Изменение № 4 ГОСТ 18679—73 Ушки для пломбирования. Конструкция и размеры

Утверждено и введено в действие Постановлением Государственного комитета СССР по стандартам от 14.03.88 № 528

Дата введения 01.01.89

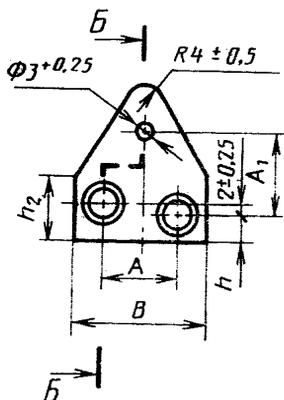
Пункт 4 дополнить словами: «типа 3 — на черт. 3»;
чертеж 1. Исполнение 1. Главный вид заменить новым:
